リサイクル燃料備蓄センター

設計及び工事の計画の変更の認可申請について

2023年3月28日

リサイクル燃料貯蔵株式会社

地震応答解析モデル(水平方向)

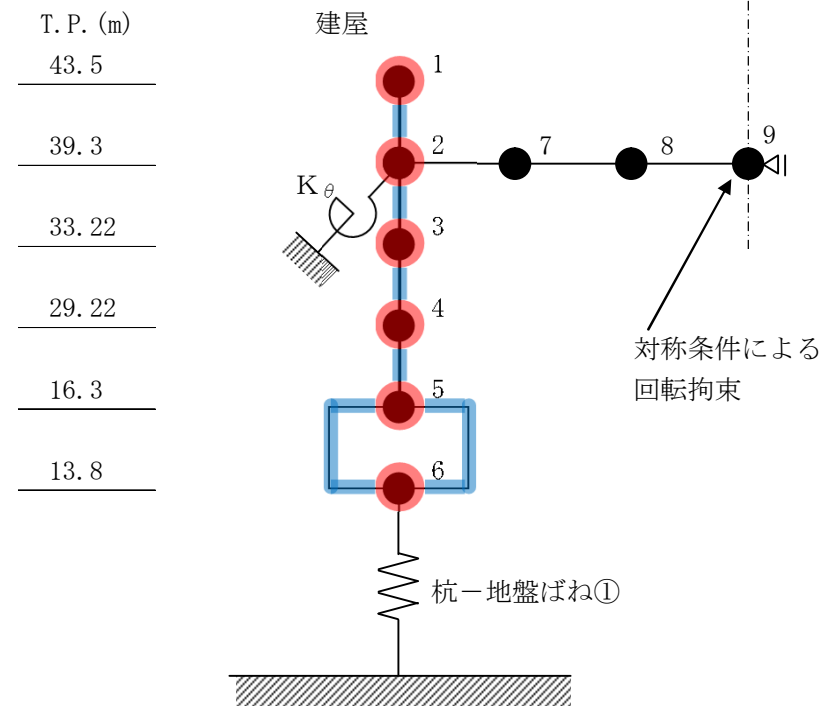
- 変更後の基準地震動により使用済燃料貯蔵建屋の地震応答解析を行った結果、上記地震応答解析モデルにおいて赤色で示す質点の鉛直方向の最大応答加速度が変更前を上回るとともに、青色で示す層の鉛直震度が変更前を上回った(追加されたSs-B5による値が最大となった)。
(鉛直震度は、基礎スラブで約3%、建屋頂部で約7%増)
このため、使用済燃料貯蔵建屋各部材の耐震評価を行い、許容値を満足することを確認した。
- 水平方向の最大応答加速度、及び水平震度に変更はなかった(追加されたSs-B5による値が最大とはならなかった)。

(参考) 使用済燃料貯蔵建屋の地震応答解析における水平方向と鉛直方向の違い

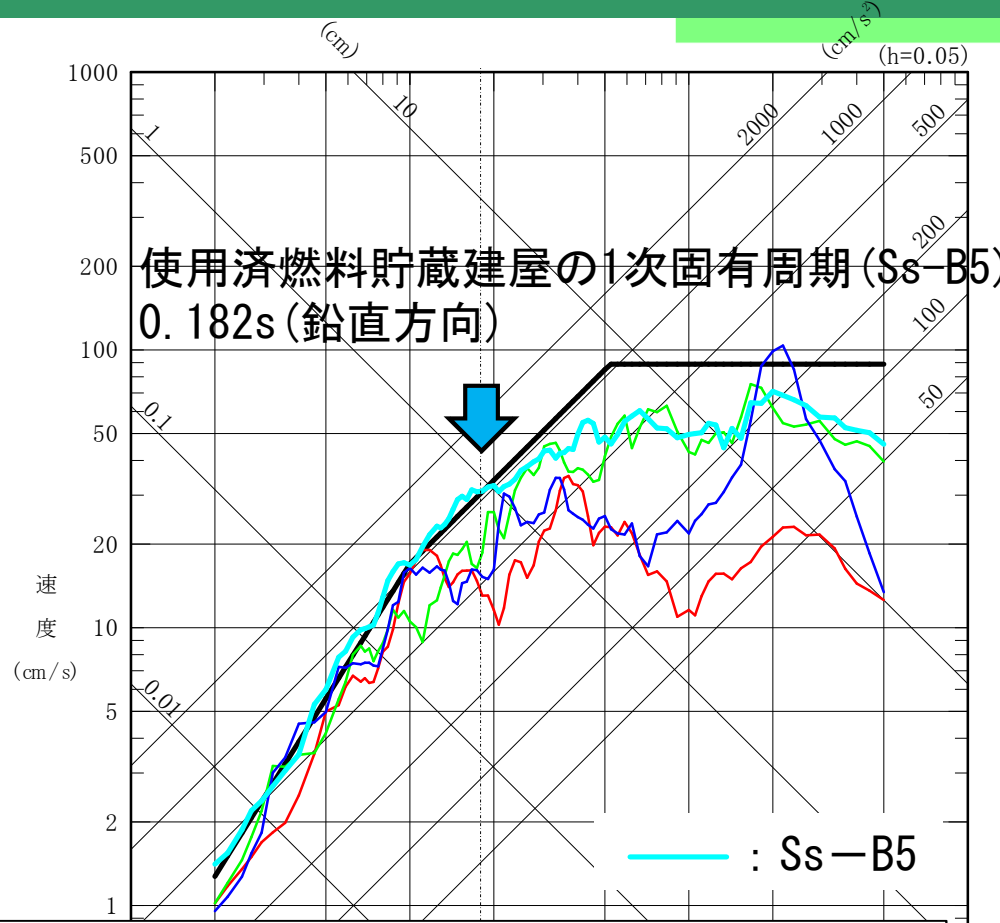
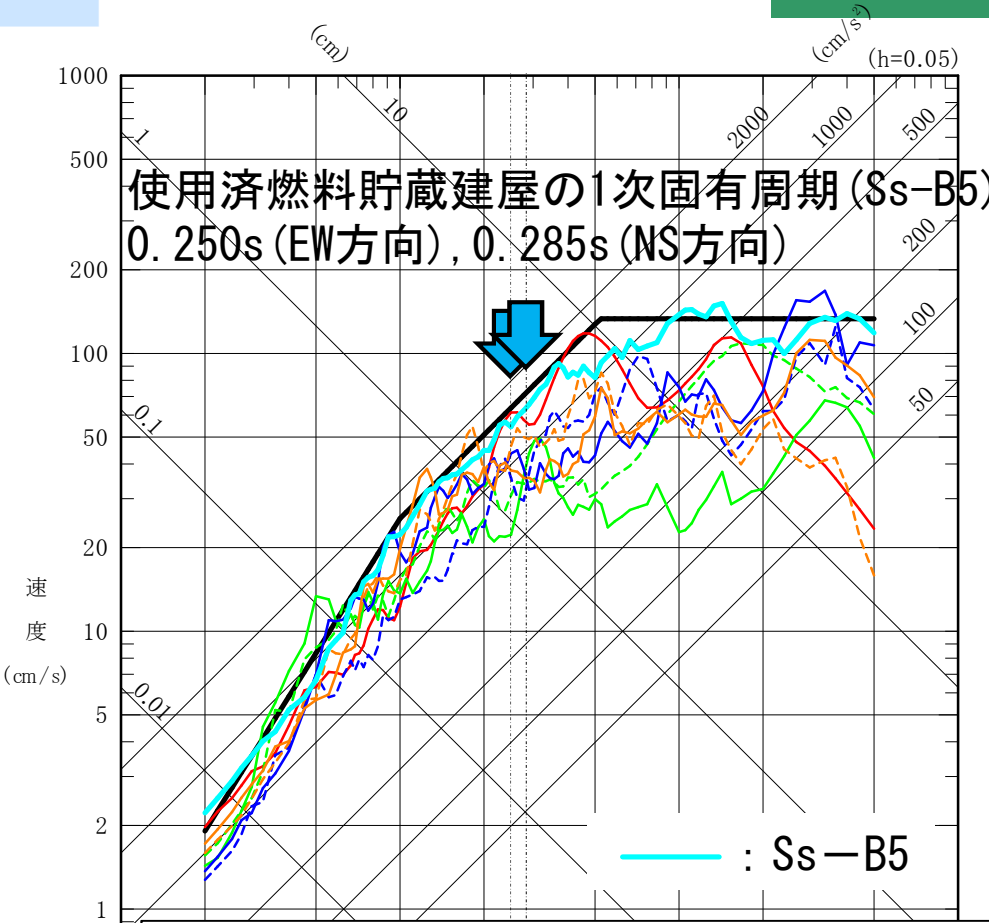
使用済燃料貯蔵建屋の1次固有周期 (Ss-B5) 付近において、鉛直方向ではSs-B5が既許可の基準地震動を上回ったのに対し、水平方向では上回らなかったため、鉛直方向では使用済燃料貯蔵建屋の応答が変更前を上回ったのに対し、水平方向では上回らなかったと考えられる。
